změnový list č.		Datum předložení	29. 09. 2015
Ev.č.	ZL-116-S-Z-SO 3.007	Datum schválení	7. 10. 2015
Objednatel	Vodohospodářská zařízení Šumperk, a.s., Jílová 6, 787 01 Šumperk		
Správce stavby	Sdružení API-VRV, vedoucí partner API spol. s r.o., Palackého 12, 150 56 Praha 5		
Zhotovitel	IMOS Brno, a.s., Olomoucká 174, 627 00 Brno		
Změnový list předkládá:	zhotovitel		
Charakter změny:	Práce neobsažené v ZDS xx)	Oprava položek dle skutečnosti	
Stavba / objekt / úsek:	3. Město Zábřeh / SO 3.007 - LOKALITA UL. OBORNÍK / STOKA 07.1-1-6		
Specifikace změny: Navržená trasa stoky 07.1.1.6 je navržena tak, že nelze provést napojení všech stávajících nemovitostí v dané ulici. Stoka je ukončena v ulici Oborník v polovině zastavěné ulice. Zhotovitel navrhuje provést prodloužení stoky 07.1.1.6 přibližně o 70 m před poslední nemovitost v ulici včetně provedení potřebné přeložky vodovodu včetně přepojení přípojky.

Iniciační dopis ZL-116-S-Z-SO 3.007 - Prodloužení stoky 07.1.1.6

Zlepšení kvality vod horního povodí řeky Moravy - II. fáze, stavba „Horní Pomoraví II - sever“

Prodloužení stoky 07.1-1-6

Navrhované
 prodloužení stoky
 07.1.1.6

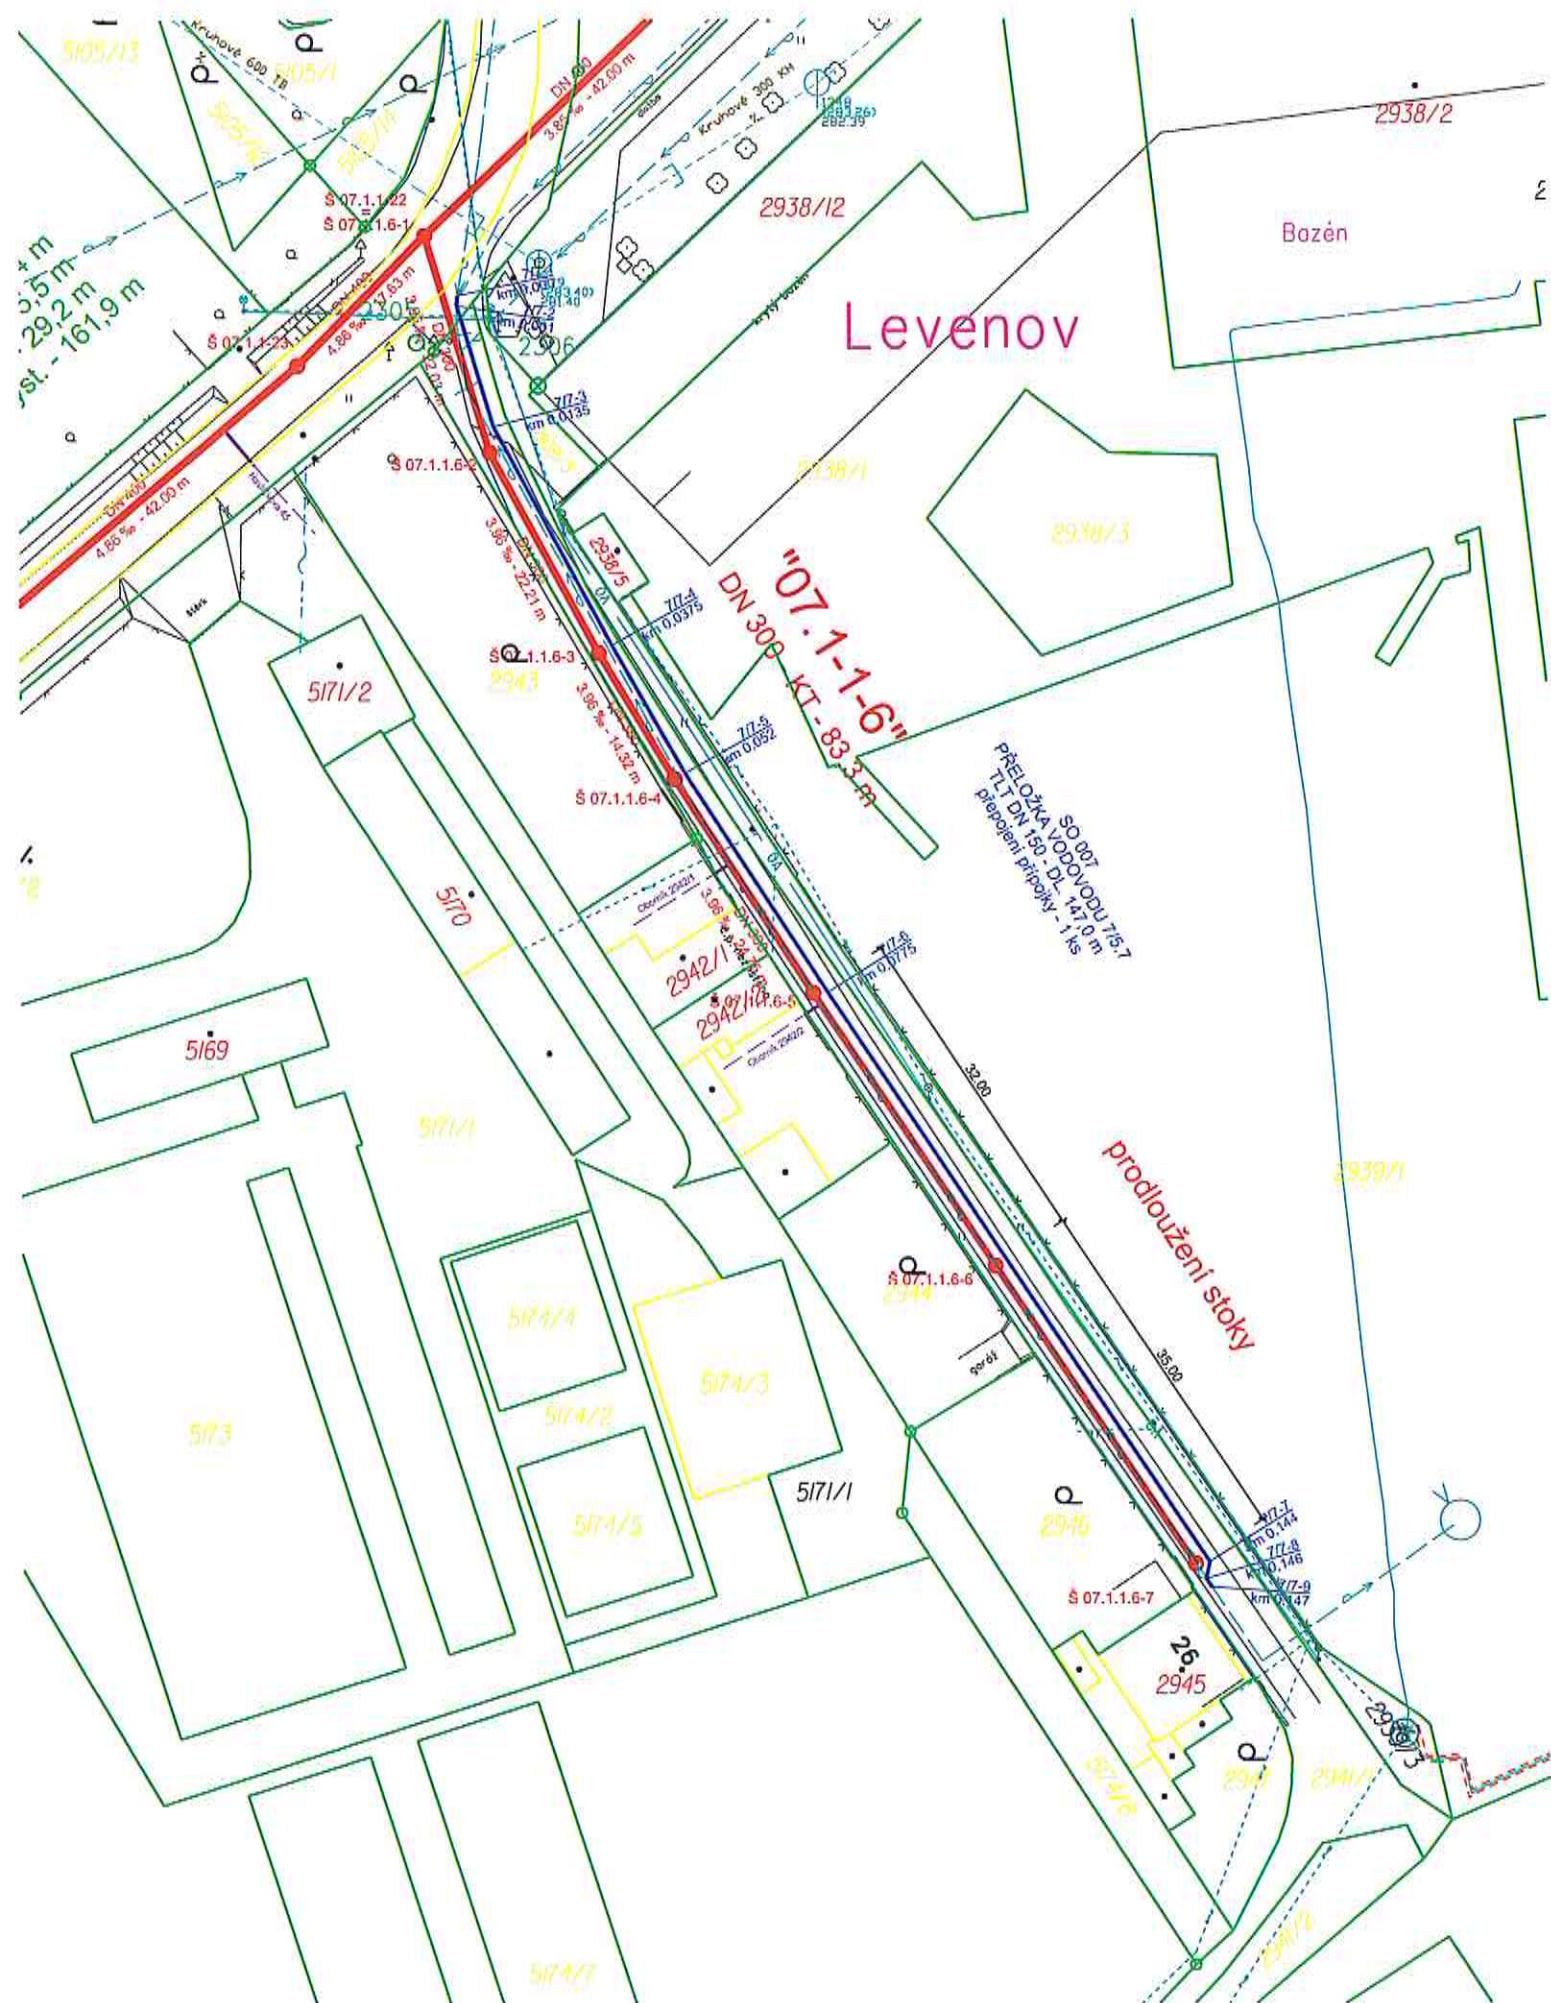
Aktuální stav: Navržená trasa stoky 07.1.1.6 je navržena tak, že nelze provést napojení všech stávajících nemovitostí v dané ulici. Stoka je ukončena v ulici Oborník v polovině zastavěné ulice.

Návrh řešení: Provést prodloužení stoky 07.1.1.6 přibližně o 70 m před poslední nemovitost v ulici včetně provedení potřebné přeložky vodovodu.

Z pozice generálního projektanta s návrhem souhlasíme, neboť konkrétní situaci nebylo možno předvídat. Požaduje-li nyní majitel nemovitosti Havlíčkova 26 napojení na stoku 07.1.1.6, jeví se jako nejméně konfliktní řešení - s ohledem na obdobné a dříve odsouhlasené precedenční případy – vyhovět a stoku 07.1.1.6 prodloužit.

- S navrženým řešením souhlasíme.
